Recupero ambientale della miniera di Santa Barbara

Parere n. 9

Recupero ambientale della miniera di Santa Barbara nei comuni di Cavriglia (AR) e di Figline e Incisa Valdarno (FI) - costruzione dei bacini di Castelnuovo dei Sabbioni e Allori all'interno della miniera di S. Barbara

ARPAT – Direzione tecnica – Settore VIA/VAS

Figura 2: Cave Vecchie – gestione delle AMD in fase di cantiere (dal documento PBSMA20930).

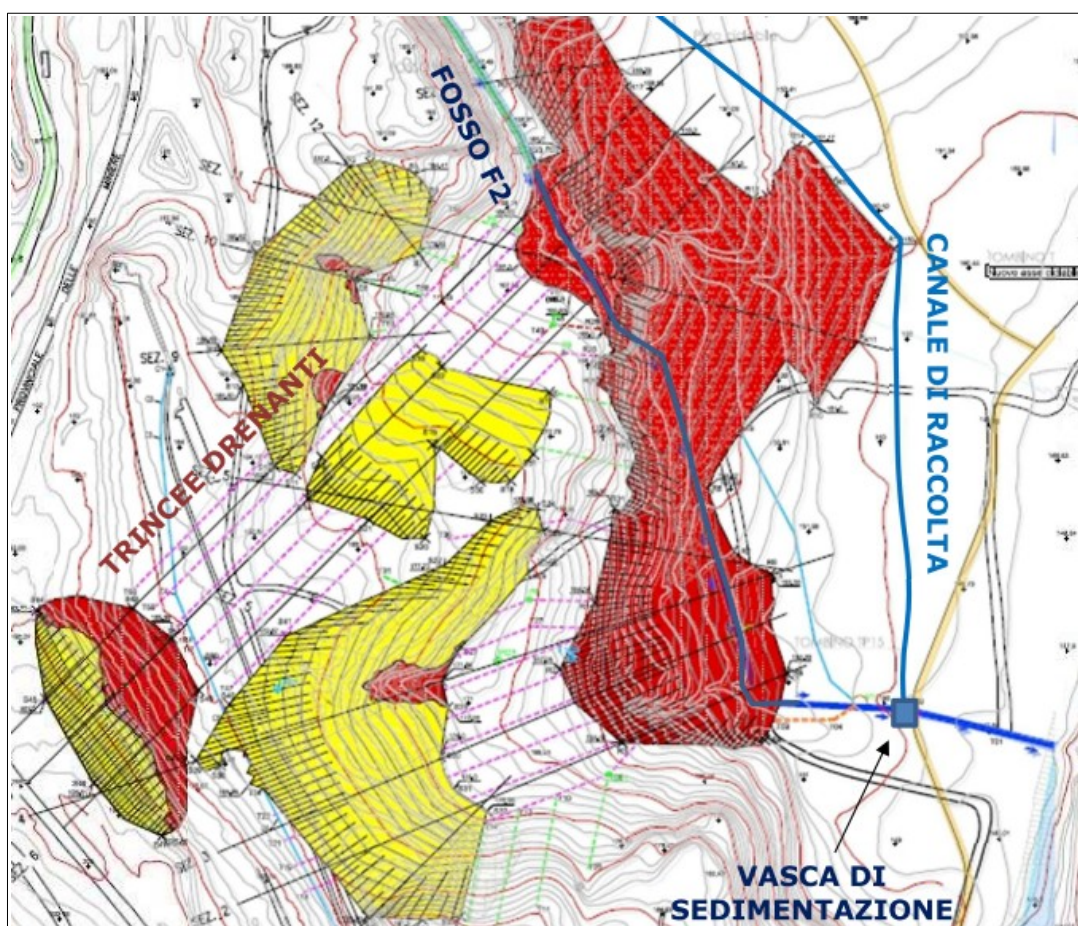
Per quanto concerne gli interventi previsti per le sistemazioni dei versanti si ritengono in linea generale congrue le modalità d'intervento proposte ancorché non risulti chiaro l'entità dello sfasamento temporale fra il momento di attivazione dei sistemi di mitigazione nel cantiere ed il momento di avvio dei lavori. In particolare per l'intervento di Cave Vecchie ENEL precisa che «al completamento del rilevato di base sarà realizzato il ramo Nord-Sud del Fosso F2 che raccoglierà i drenaggi superficiali delle acque provenienti da monte e le recapiterà nel tratto di valle del Fosso F2.» Si evince quindi che, nello schema d'intervento proposto, le realizzazioni del Fosso F2 e del canale di raccolta per l'intercettazione delle AMD sono previste in fase avanzata dei lavori. Si ritiene che in fase di sviluppo del progetto sia verificata la possibilità di realizzare i presidi per la riduzione del carico di solidi sospesi nelle AMD fin dalle prime fasi di avvio del cantiere.

Figura 3: contenimento della torbidità per lavorazioni subacquee.

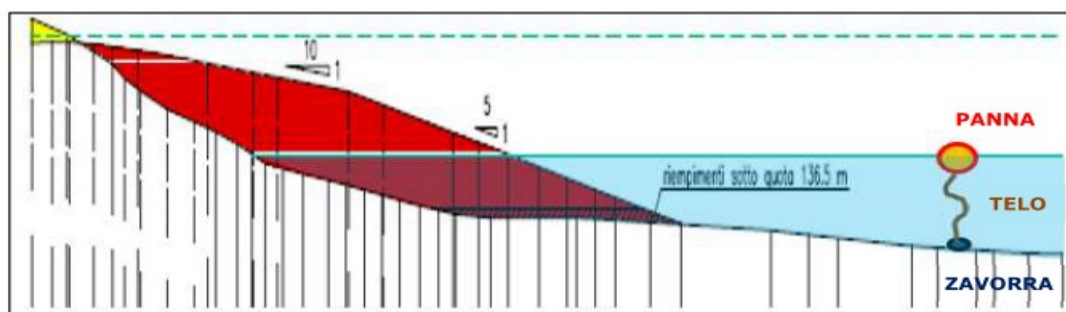
Riguardo all'utilizzo dei teli zavorrati negli interventi subacquei al fine di contenere l'intorbidamento delle acque entro una fascia d'acqua spondale (Figura 3), andrà preventivamente valutato se, concentrando gli effetti entro una ristretta fascia d'acqua, risulti effettivamente un minor impatto complessivo. L'utilizzo dei teli proposti infatti

impedisce il naturale processo di dispersione delle acque torbide su una superficie più ampia.
